ADDENDUM: Evaluations de l’UICN des propositions d’inscription de biens naturels et mixtes sur la Liste du patrimoine mondial

RAPPORT DE L’UICN POUR LE COMITÉ DU PATRIMOINE MONDIAL, 43E SESSION, BAKOU, AZERBAÏDJAN, 30 JUIN-10 JUILLET 2019

COMPLEXE DES FORÊTS DE KAENG KRACHAN (THAÏLANDE) – ID N° 1461 Rev

FJORD GLACÉ D'ILULISSAT (DANEMARK) – ID No. 1149 Bis

Carte 1 : Bien proposé – Limites révisées

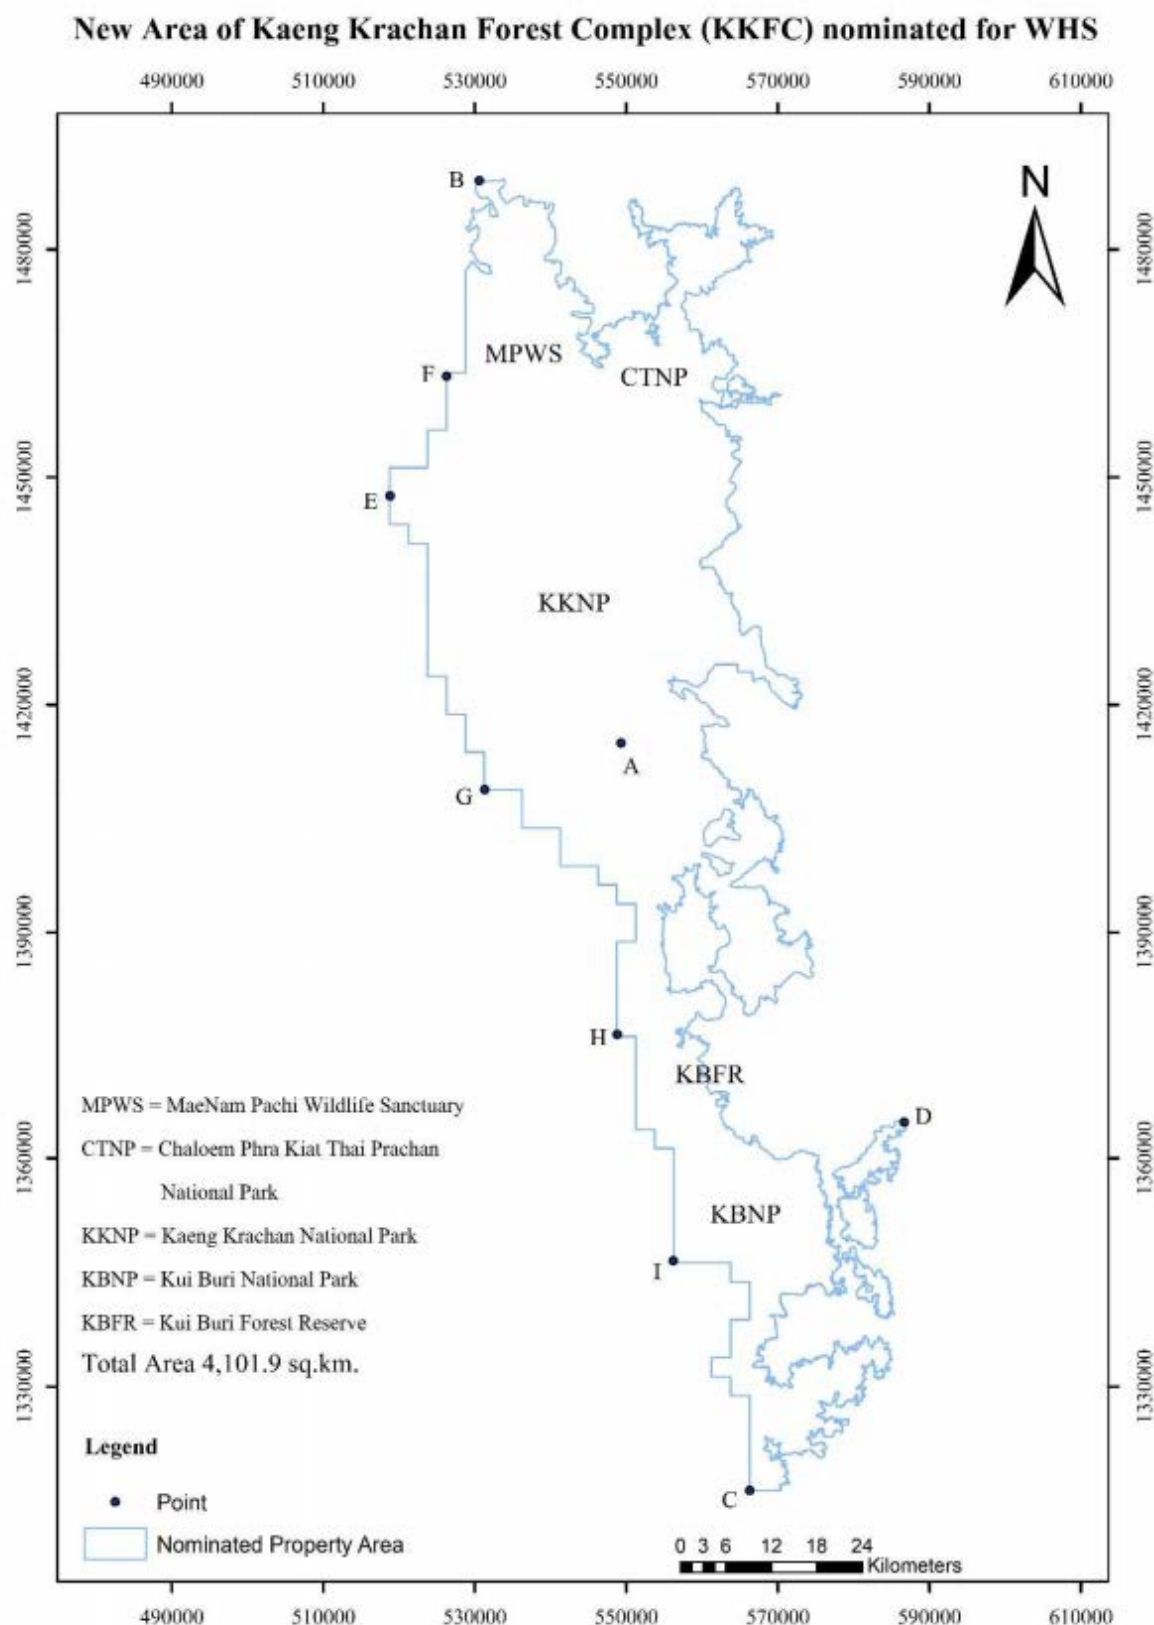
Du point de vue des valeurs pour la conservation de la nature, les changements apportés du côté ouest du bien proposé aboutissent, comme on peut le voir sur la carte 1, à une limite formée de lignes droites en escalier, ce qui entraîne une réduction de la superficie du bien proposé de 482 225 ha à 411 912 ha (une réduction d'environ 15 %). L'État partie a indiqué les zones ajustées comme illustré dans le tableau 1 ; toutefois, la qualité des nouvelles cartes fournies est très limitée.

proposition révisée restent intactes. L'UICN note, cependant, que les changements entraînent, dans cette région, une réduction significative des valeurs les plus importantes pour la conservation de la nature qui figuraient précédemment dans la proposition et diminue aussi les fonctions de connectivité du bien tel qu'il est proposé. Les cartes présentées lors de précédentes discussions bilatérales entre l'État partie Thaïlande et l'UICN indiquent que les zones situées le long de la frontière internationale, qui ont maintenant été retirées, coïncident avec les zones les plus précieuses pour la biodiversité selon les études menées sur les espèces sauvages. Cette opinion est aussi celle des évaluateurs experts qui soutiennent que ces changements compromettraient gravement les valeurs naturelles du bien car il est notoire que la zone frontalière entre la Thaïlande et le Myanmar est un conservatoire de valeurs importantes pour la biodiversité. Alors que des valeurs extrêmement importantes sont, sans le moindre doute, maintenues, les changements pourraient réduire le potentiel du bien proposé de remplir le critère (x) et peut-être même le critère (ix). Comme il n'y a pas de possibilité de nouvelle évaluation, et compte tenu du temps limité imparti pour évaluer les limites révisées, l'UICN ne peut pas confirmer que la proposition révisée et réduite en superficie remplit les critères naturels.

Les nouvelles limites proposées ne sont pas optimales car en adoptant des lignes droites, on ne tient pas compte de la structure des attributs naturels sur le terrain. L'UICN ne considère pas que ces limites pourraient être appropriées pour la mise en place à long terme de mesures de conservation efficaces. En outre, ces limites ne soutiennent pas la connectivité nécessaire pour que le bien proposé conserve plusieurs espèces menacées dont le territoire est étendu et que

l'on signale dans la région. Les cartes fournies ne semblent pas inclure de définition claire du bien ou de sa zone tampon, et ne sont pas suffisantes du point de vue des normes fixées dans les Orientations.

- b) qu'une analyse comparative ait été réalisée, démontrant que la superficie réduite du bien proposé suffirait à remplir le critère (x) et peut-être aussi le critère (ix), y compris les conditions d'intégrité nécessaires.

Carte 1 : Bien du patrimoine mondial et modification mineure des limites proposée (création de zones tampons)

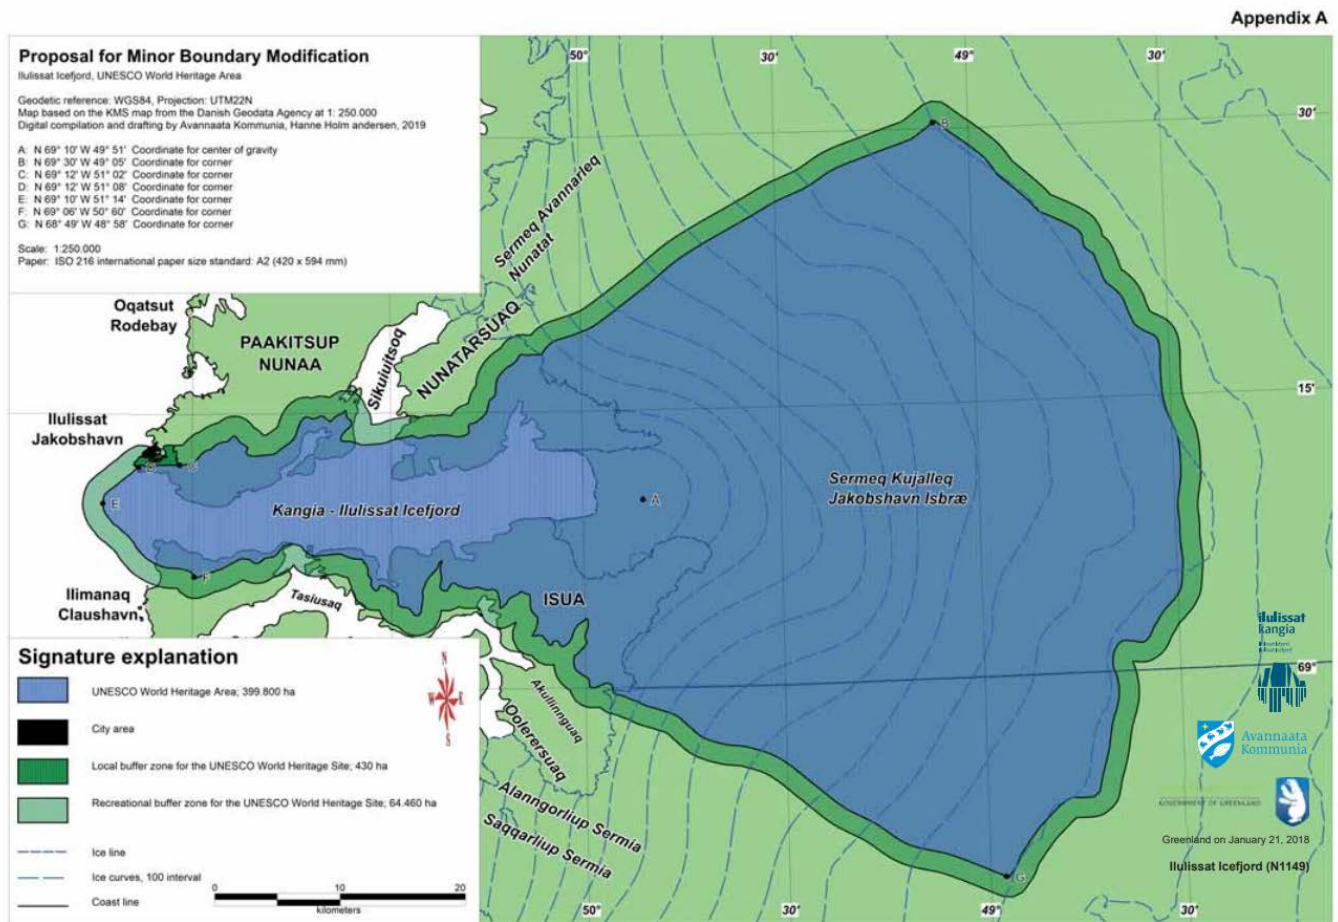
L'UICN note que la documentation n'est pas totalement claire concernant le fonctionnement prévu des zones tampons. En particulier, on ne sait pas clairement quelles activités/quels développements seront

autorisés dans les zones tampons « locale » et « récréative ». Le texte du premier paragraphe de la page 4 suppose qu'un nombre limité de cabanes et de huttes de survie peuvent être établies dans la zone tampon locale tandis que le tableau résumé en dessous stipule qu'aucune construction n'est autorisée dans cette zone. La prescription pour la zone tampon récréative est également assez vague. Il serait important que l'État partie précise cette question, à la fois du point de vue des dispositions générales de gestion mais aussi parce qu'il y a eu des échanges récents entre l'État partie et le Centre du patrimoine mondial concernant un certain nombre de développements proposés, notamment le bâtiment Aurora qui semblerait être situé à l'intérieur de la zone tampon locale proposée, et d'autres concernant un projet de centre d'accueil des visiteurs (Centre du Fjord glacé) qui serait situé juste à l'extérieur de la zone tampon proposée. Toutefois, il s'agit de questions indépendantes de l'adoption de la zone tampon elle-même. L'UICN observe en outre qu'il restera important pour l'État partie de surveiller tous les développements ayant un impact potentiel sur la VUE, qu'ils soient situés à l'intérieur ou à l'extérieur des nouvelles zones tampons, notamment par une évaluation d'impact social et sur l'environnement préalable à toute approbation.

5. Demande à l'État partie de fournir d'autres détails au Centre du patrimoine mondial avant le 1^{er} février 2020, pour examen par l'UICN, afin d'éclaircir les politiques

qui seront applicables aux zones tampons locale et récréative, notamment en ce qui concerne l'ampleur du développement qu'il est prévu d'autoriser ;

Figure 2: Proposed new limits (red line) for the World Heritage Site Cerrado Protected Areas Sector I, compared with the original (green).

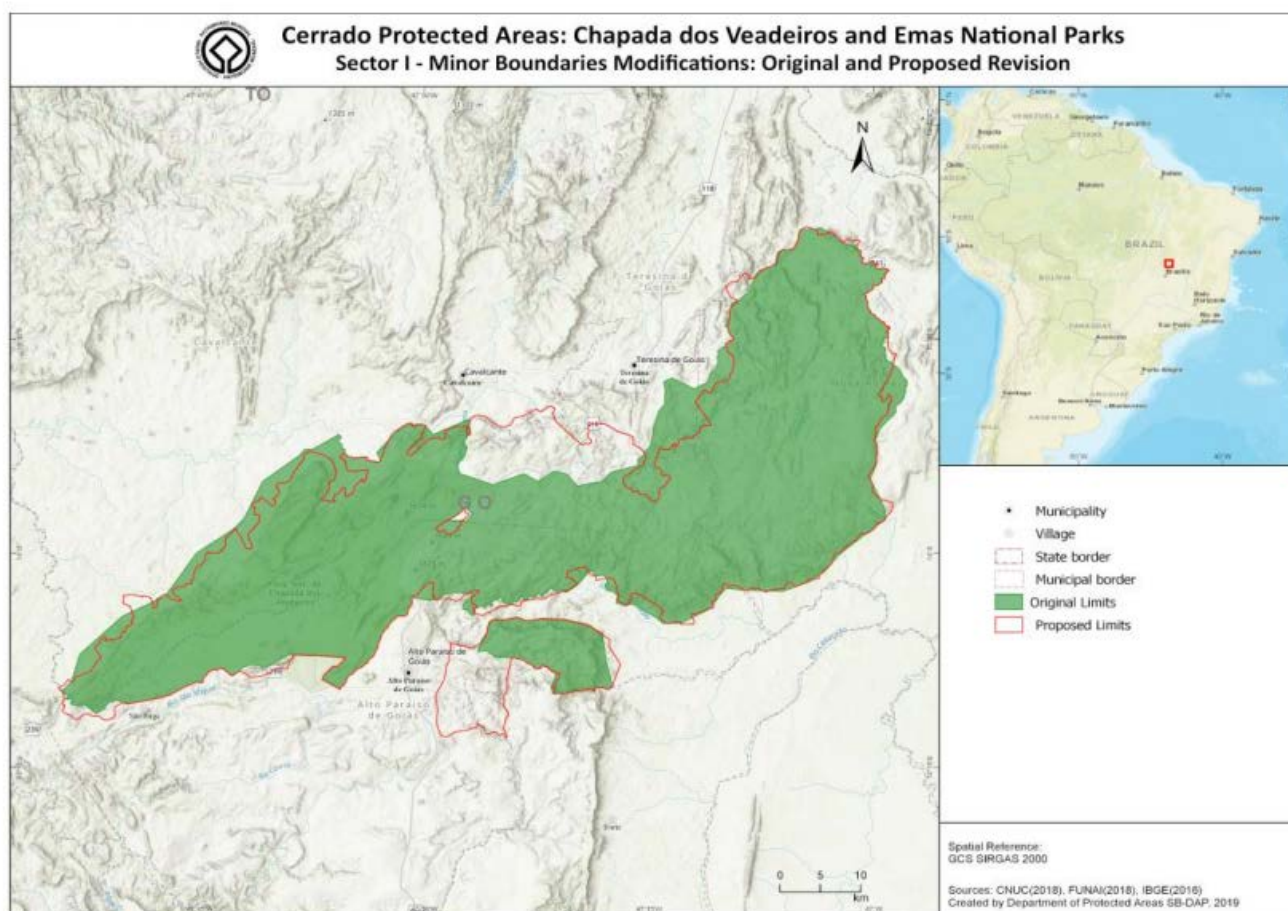
L'UICN note une exception à cet avis, à savoir que l'élément du Parc national Chapada dos Veadeiros a clairement été inscrit comme zone cohérente mais qu'il est proposé d'exciser une zone, près du centre de l'élément, ce qui crée un « trou » à l'intérieur de l'élément. Il est nécessaire que l'État partie précise le statut de cette région, ce qui n'est pas possible avec la procédure de modification mineure des limites. Il semble que cette région conserve sa qualité de domaine privé et qu'elle ne puisse donc probablement pas être intégrée dans les limites du parc national ; toutefois, cette information n'a pas pu être totalement vérifiée par l'UICN et l'on ne sait donc pas clairement ce qu'il y a dans cette zone et si cela représente une menace actuelle ou potentielle pour la VUE du bien. L'UICN considère qu'il serait problématique, du point de vue de la gestion, d'exciser cette zone du bien du patrimoine mondial et recommande en conséquence que cette région ne soit pas retirée du bien dans le cadre la procédure de modification mineure des limites examinée.
